RESOLUCIÓN No.

POR MEDIO DE LA CUAL SE RESUELVE UN RECURSO DE REPOSICIÓN

Que mediante Resolución N° RE-02377-2024 del 03 de julio del 2024, la Corporación autorizó obras de ocupación de cauce a la sociedad **PROMOTORA CAMPIÑA S.A.S.**, con Nit 900.927.712-1, representada legalmente por el señor suplente **FRANCISCO EDUARDO RINCON CASTELLANOS**, identificado con cédula de ciudadanía número 71.641.398, sobre las fuentes hídricas denominada “Fuente N°2”, para la construcción de cinco (5) obras hidráulicas, en desarrollo del proyecto “**PARCELACION LA CAMPIÑA**”, en beneficio de los predios con FMI: 020-196263 y 020-196291, localizados en la vereda Aguas Claras del municipio de Carmen de Viboral.

Que así mismo, el anterior acto administrativo, en su artículo séptimo, se decidió **NO AUTORIZAR** la **OCUPACION DE CAUCE** a la misma sociedad sobre las fuentes hídricas denominada “Fuente N° 1, 2, y 3”, para la construcción de doce (12) obras hidráulicas, en desarrollo del proyecto “**PARCELACION LA CAMPIÑA**”, en beneficio de los predios con FMI: 020-196263 y 020-196291, localizados en la vereda Aguas Claras del municipio de Carmen de Viboral, cuyo motivo obedeció a que: con la impleme

Figura 1. Plano detalle de obra en zona de dique.

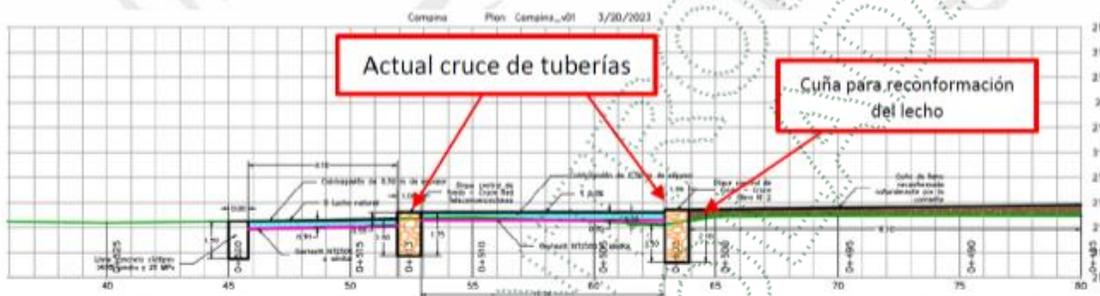
En la Figura 1, se muestra el detalle del perfil del tramo asociado a la propuesta de las obras 5, 8, 9 y 10, las cuales corresponden dos diques transversales como estructuras de control de fondo y que permiten mitigar la profundización del fondo de la Fuente 3, obra que se complementa con la protección en el fondo mediante la implementación de una colcha gavión aguas debajo de cada uno de los diques.

De acuerdo con el análisis realizado dentro del Informe técnico N° IT-03814-2024 del 24 de junio de 2024, se indica estas obras producirían una alteración ambiental al recurso hídrico debido a que con los dos diques transversales (obra N°8 y 9) se genera corte del flujo normal de la corriente de agua de la fuente hídrica, imposibilitando la circulación de la fauna acuática a lo largo de la fuente hídrica.

Sin embargo, es importante tener en cuenta que la función de las obras no es cortar el flujo, por el contrario, los diques transversales permiten reducir la fuerza erosiva de la corriente en el tramo mediante la generación de una pendiente de compensación, diques que continúan permitiendo el paso del agua sobre estos para transitar a lo largo de su canal natural. Estas obras simular la generación de saltos y pozos como se presentan en diferentes corrientes de forma natural y donde el flujo continuo desde aguas arriba cruzando por el salto o chorro y continuando aguas abajo, obras que tienen una función de disipación y reducción de la energía del agua que en definitiva conlleva a procesos erosivos y de profundización del lecho como ha ocurrido actualmente. A modo de descripción del proceso, se indica lo siguiente:

1. Se realiza la construcción de los dos diques transversales y posterior a ello, se presenta la reducción de la pendiente de forma natural toda vez que el arrastre de sedimentos de la corriente alcanza el nivel de corona en cada dique y que solo sobre sale del lecho actual en un promedio de 0,25 m, y donde en cada tramo y en especial para la zona aguas arriba del primer dique, se ajusta la pendiente naturalmente a una pendiente de equilibrio y donde el fondo continuará encontrándose de forma natural con la respectiva presencia de sedimentos (arenas y gravas), tal como se encuentra para la condición actual.

2. Estas estructuras permiten el paso normal del agua sin afectar sus condiciones hidráulicas o ecológicas ya que la cuña que se genera natural en una longitud de 65 m, esta no corresponde a una disposición de tierra o material ajeno a la corriente, y constituye el ajuste natural de la pendiente con el mismo material de fondo que la corriente arrastra.

3. En cuanto a la afectación por corte del flujo normal, las obras no impedirán el paso del flujo a lo largo del canal natural, continuando su recorrido con la presencia de dos diques que solo sobresalen y presentan caídas de máximo 0,25 m, obras que permitirán la continuidad y tránsito natural de la fauna acuática en el tramo estudiado

Si bien el usuario argumenta que la cuña en promedio es 0.25 m, en los planos de perfil, se puede observar que la primera cuña tiene un alto de 0.43 m respecto al lecho de la fuente. Ahora, según los argumentos del usuario, el salto y pozo, tienen condiciones similares a las presentes de forma natural en corrientes similares.

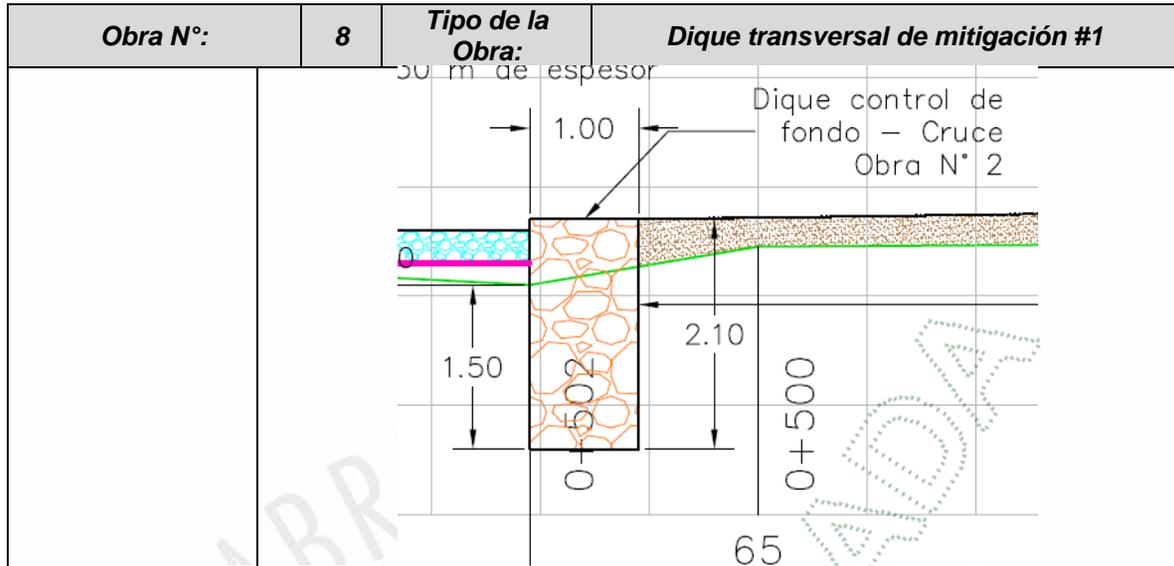
Obra N°:			8			Tipo de la Obra:		Dique transversal de mitigación #1			
Nombre de la Fuente:			Fuente N°3			Duración de la Obra:		Permanente			
Coordenadas								Altura(m):		2.1	
LONGITUD (W) - X			LATITUD (N) Y			Z		Ancho(m):		2.77	
-75	22	44.427	6	4	37.511	2126.7		Longitud(m):		1.0	
								Talud (H: V):		N.A	
								Profundidad de Socavación(m):		0.64	
								Capacidad(m³/seg):		N.A	
								Cota Lámina de agua de la fuente de Tr= 100 años (m)		No Suministrado	
								Cota de punto más baja de la obra (m)		2124.6	
								Caudal medio (m3/s)		0.041	
								Caudal mínimo (m3/s)		No Suministrado	
								Caudal ecológico (m3/s)		No Suministrado	
								Dimensiones estructura control caudal de crecidas (altura, ancho, longitud, etc.):		N.A	
Observaciones:			<p>Dique para la disipación de energía y reducción de pendiente, este se encuentra localizado en la abscisa 0+502 justo alrededor de la Obra No. 2 correspondiente a un cruce subfluvial aprobado mediante la Resolución N° 112-7135 del 30 de diciembre de 2016. Dicho cruce permite la conexión de la cámara C30 y C31 que hace parte de la red de aguas residuales del proyecto PARCELACIÓN LA CAMPIÑA.</p> <p>La obra presenta una altura total de 2.1 metros, de los cuales 1.5 metros se encontrarán por debajo del fondo con el fin de proteger ante procesos de socavación y será construida en concreto de 28 MPa.</p>

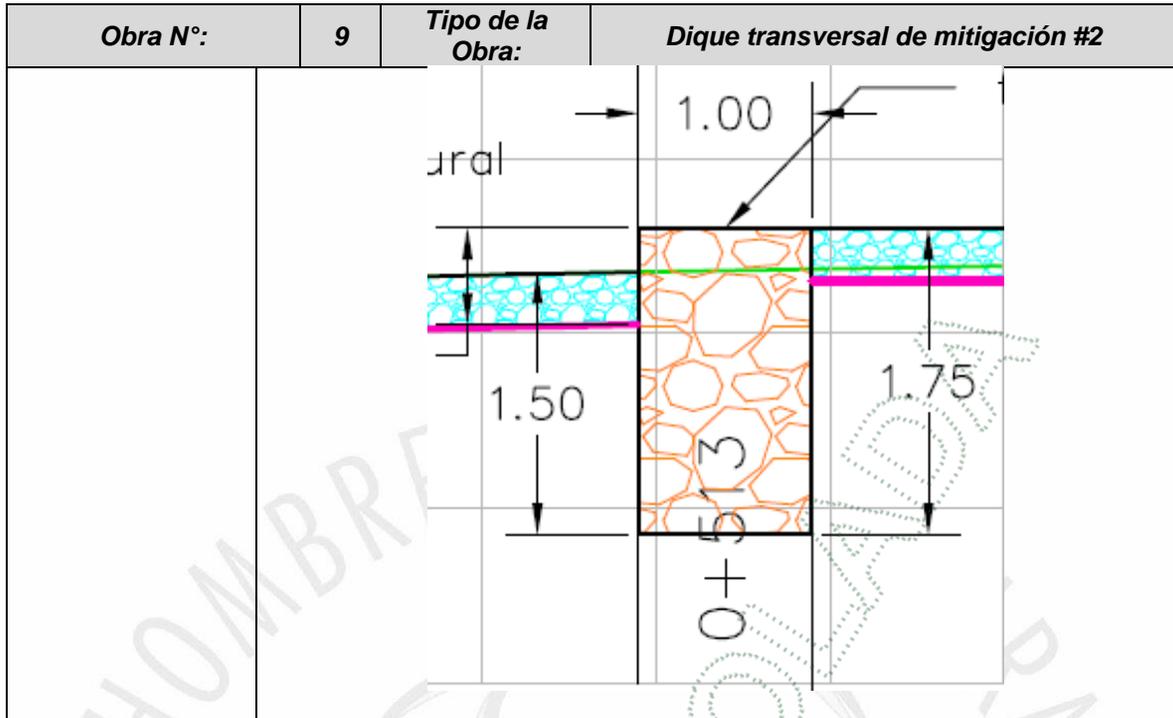
Obra N°:	9	Tipo de la Obra:	Dique transversal de mitigación #2					
Nombre de la Fuente:	Fuente N°3		Duración de la Obra:	Permanente				
Coordenadas			Altura(m):	1.75				
LONGITUD (W) - X		LATITUD (N) Y	Z	Ancho(m):	2.10			
-75	22	44.514	6	4	37.849	2126.6	Longitud(m):	1.0
							Talud (H: V):	N.A
							Profundidad de Socavación(m):	0.64
							Capacidad(m ³ /seg):	N.A
							Cota Lámina de agua de la fuente de Tr= 100 años (m)	No Suministrado
							Cota de punto más baja de la obra (m)	2124.85
							Caudal medio (m ³ /s)	0.041
							Caudal mínimo (m ³ /s)	No Suministrado
							Caudal ecológico (m ³ /s)	No Suministrado
							Dimensiones estructura control caudal de crecidas (altura, ancho, longitud, etc.):	N.A
Observaciones:		<p>Se presenta un segundo dique de disipación y control de pendiente aguas abajo de la Obra No. 8, específicamente en la abscisa 0+513, este dique se localizará sobre la Obra No. 5 correspondiente a un cruce subfluvial de tubería doble de telecomunicaciones.</p> <p>La obra presenta una altura total de 1.75 metros, de los cuales 1.5 metros se encontrarán por debajo del fondo con el fin de proteger ante procesos de socavación y será construida en concreto de 28 MPa.</p>

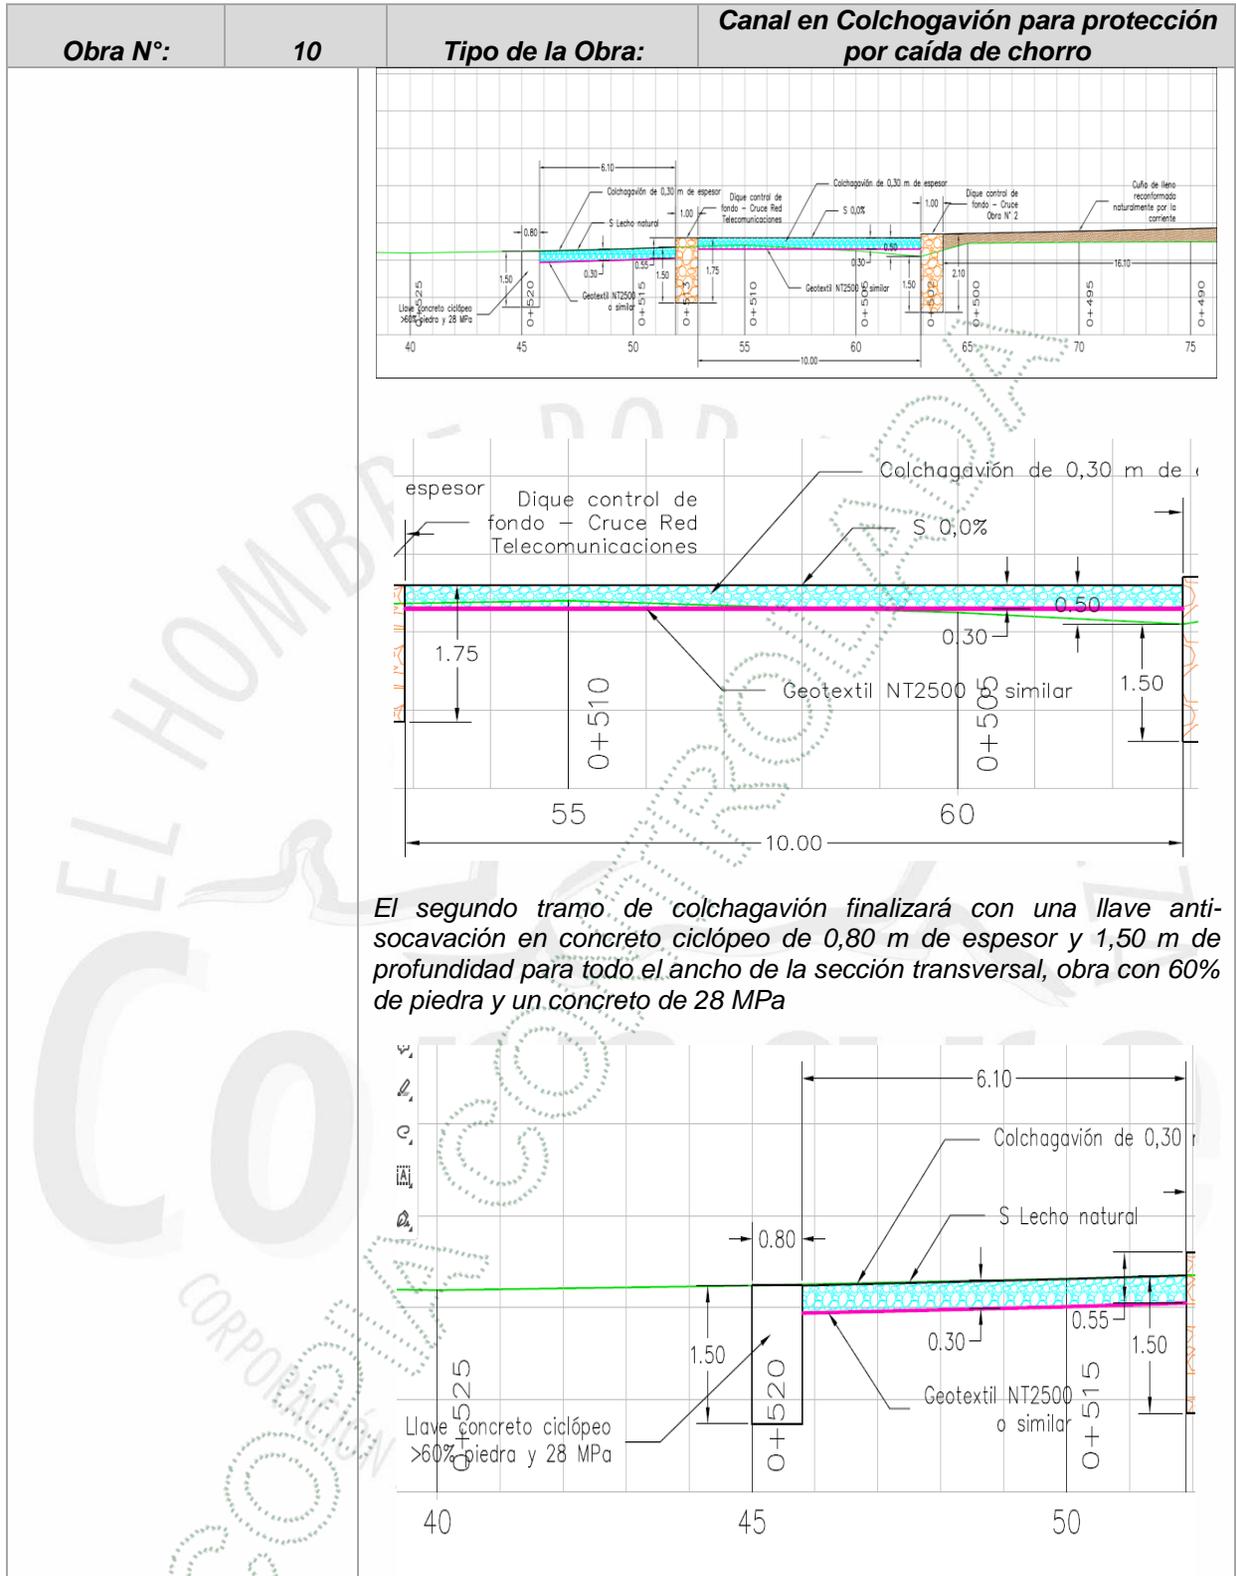
Obra N°:	10	Tipo de la Obra:	Canal en Colchogavión para protección por caída de chorro						
Nombre de la Fuente:	Fuente N°3		Duración de la Obra:	Permanente					
Coordenadas			Altura(m):	Varia respecto a la margen					
LONGITUD (W) - X		LATITUD (N) Y	Z	Tramo 1: 10.0 Tramo 2: 6.10					
Inicio Tramo 1	-75	22	44.427	6	4	37.511	2126.7	Longitud(m):	N.A
								Talud (H: V):	N.A
								ancho menor (m):	Varia respecto a la margen
								ancho mayor(m):	Varia respecto a la margen
Final Tramo 1	-75	22	44.514	6	4	37.849	2126.6	Pendiente Longitudinal (%):	Tramo 1: 0.0 Tramo 2: igual al lecho
								Profundidad de Socavación(m):	0.64
								Capacidad(m³/seg):	N.A
Inicio Tramo 2	-75	22	44.514	6	4	37.849	2126.6	Cota Lámina de agua de la fuente de Tr= 100 años (m)	2127.99
Final Tramo 2	-75	22	44.702	6	4	37.947	2126.2	Cota del fondo del canal (m)	2126.7
Observaciones:	<p>Entre la Obra No. 8 y la Obra No. 9 ubicadas en las abscisas 0+502 y 0+513 respectivamente se presentará un pozo de disipación o protección de fondo en colcha gavión para todo el ancho de la sección y con espesor de 0,30 m, donde la parte posterior de la colcha gavión deberá contar con un geotextil NT2500 o similar, y que contará con una longitud de 10,0. Posterior al dique ubicado en la abscisa 0+513, se plantea un tramo adicional de colcha gavión en longitud de 6,10 m de características similares</p>
